# アルステップ AMP-8 後方支柱仕様変更

## ●後支柱(上支柱)・伸縮支柱(下支柱)

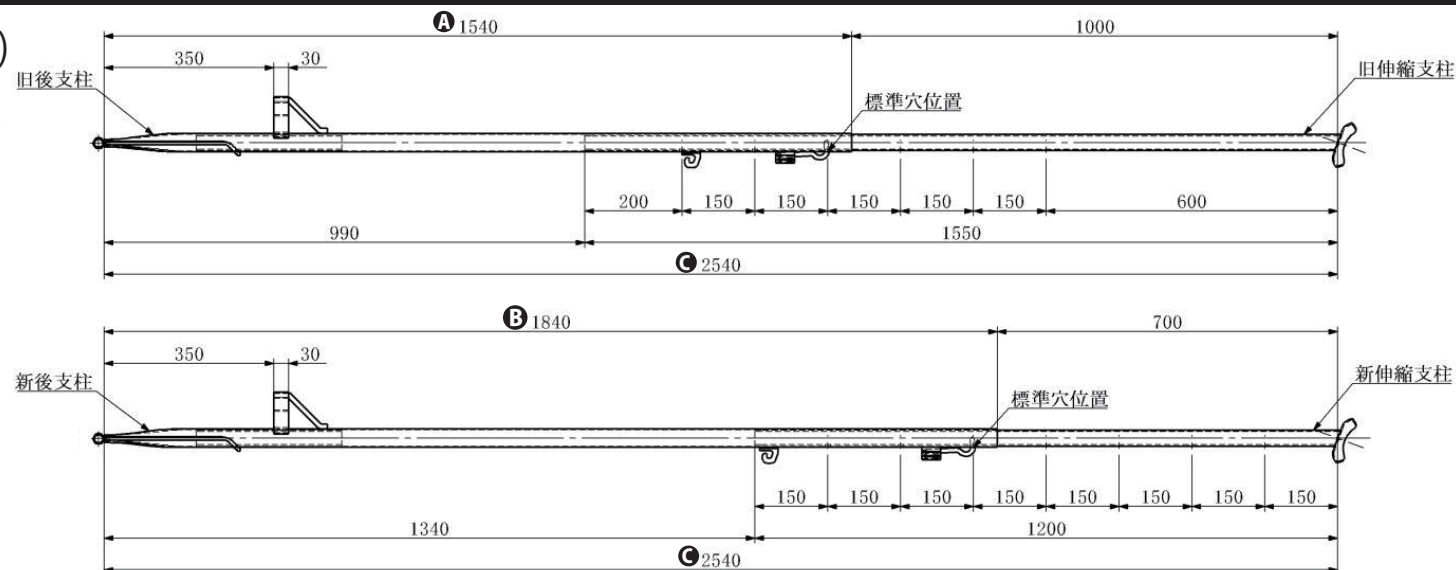
後支柱の全長をⒶ1540mm→  
Ⓑ1840mm に変更。  
標準穴位置での後支柱全長  
Ⓒ2540mm は新旧での変更  
はありません。

## ●伸縮支柱(下支柱)詳細

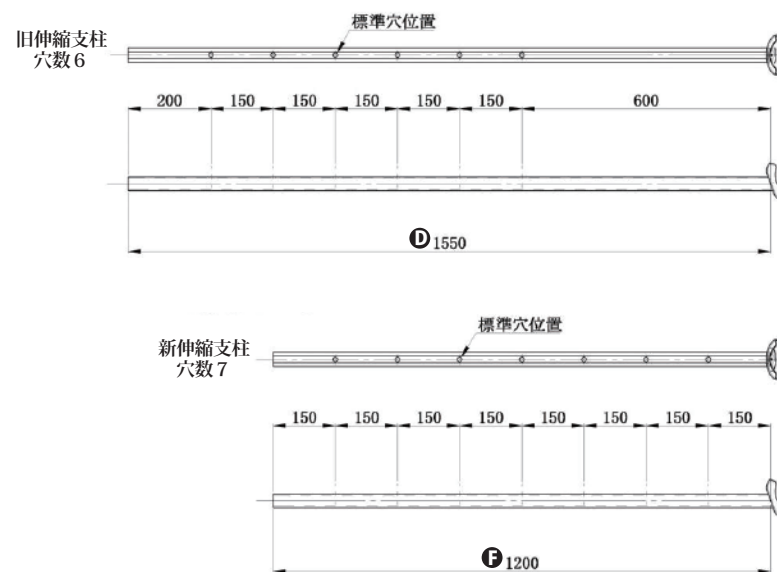
伸縮支柱の全長をⒹ1550mm  
→Ⓔ1200mm に変更。  
穴数を 6→7 に変更。  
旧タイプより縮小するよう  
に脚下部側に穴を増やす。

上下支柱の全長変更のため互換性がありません。部品発注の際は寸法を確認の上  
ご注文をお願い致します。
